第2回委員会の委員意見一覧

資料1

松山市緑町土砂災害対策技術検討委員会

第3回委員会資料【松山市】

図1-1 0次谷における侵食土砂量実績図

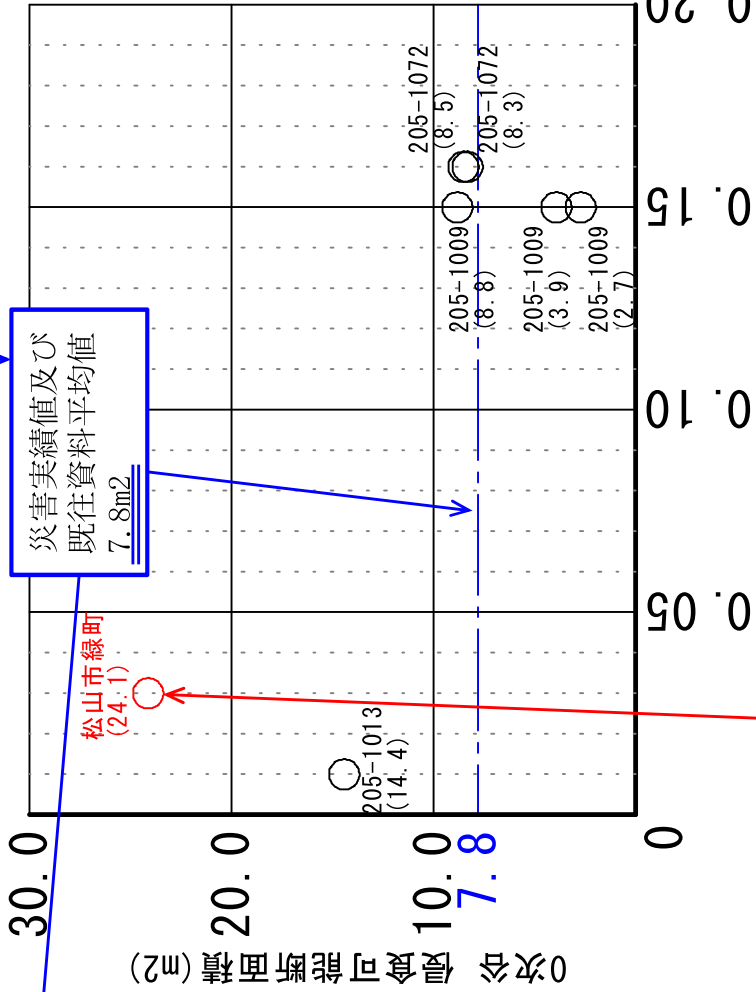
項 目	提案者	意見の内容
前回資料の追加 (資料1)	鈴木委員	・松山市の和泉層群の過去の被災実績によると侵食可能断面積が、平均7.8m ² とある。その母集団の個々の分布に照らし今回の被災箇所については、どの程度特異性があったのか整理すること。
3-(1) 土砂流出の発生プロセスの推定 (資料2)	鈴木委員	・急傾斜地崩壊防止施設の被災状況（被災範囲、移動方向等）から、流れの方向や流体力などが推定できないか。 ・「流木堆積範囲」として示される範囲は谷筋より高い位置にある直進コースであることから、地形なりに流れたものと比較し速度が速い現象だったと考えている。右岸寄りのコースをとった流れと左岸側のコースをとった流れで「流木堆積範囲」における泥の付着状況などによりこういった性状のものが、どう流れてきたかを推察できないか。 ・マンション5階～8階に到達している倒木の長さ、樹種などから被災前にどこに分布していたかを整理できないか。
	高橋委員	・（倒木が流れる際に、）残った木にぶつかった跡、方向、根の向き、どちらの方に流れるか整理してほしい。
	洲之内委員	・今回の土砂災害の源頭部はどこになるのか。 ・樹木の位置や高さ等を整理してほしい。
	高橋委員	・植生の変遷を整理して欲しい。 ・小規模な馬蹄形の地形があるが、大きくなりすぎて倒れた木の位置で確認されている可能性があるため分布を確認して欲しい。 ・倒木等については、根の状況から斜面のせん断破壊によるものかなどを確認すること。
	鈴木委員	・捨土・瓦礫の分布について地表面の調査で推定できるのか整理する必要がある。 ・斜面上部が主たる発生源であろうと仮定して考えるなら、崩壊した土砂が1度に市街地まで流出したのか、あるいは流域内で一度堆積した土砂が渓流水を取り込んで改めて流出したのか整理する必要がある。 ・土石流の発生区間、流下区間、堆積区間などの縦断勾配の目安も参考にしつつ発災後の渓床堆積物について、今回崩れたものが堆積したものか、元から河床にあったものかについても推定しながら議論していく必要がある。
3-(2) 土砂流出の発生箇所の推定 (資料3)	森脇委員長	・今回崩壊が起きた斜面に生えていた樹木の樹高は、LPデータ等で類推できないか。

前回の第2回技術検討委員会において「土砂災害警戒区域を設定した場合の侵食可能土砂量」に用いた「和泉層群」の「災害実績値及び既往資料平均値」の根拠となるデータを用い、今回の崩壊土砂量の特異性の確認を行った。
根拠とする災害実績値は、平成16年の台風により新居浜市において発生した崩壊及び土石流の箇所で、「和泉層群」の0次谷箇所を抜粋し、確認を行った。
第2回技術検討委員会資料を基に、松山市緑町の崩壊土砂量に対する断面積の算定（□囲み）を行った。
今回の崩壊土砂量から断面を逆算した値を図1-1のグラフに示した結果、平均値（7.8）の3.1倍、新居浜市の最大災害実績値（14.4）の1.7倍となり、特異性がみられる。
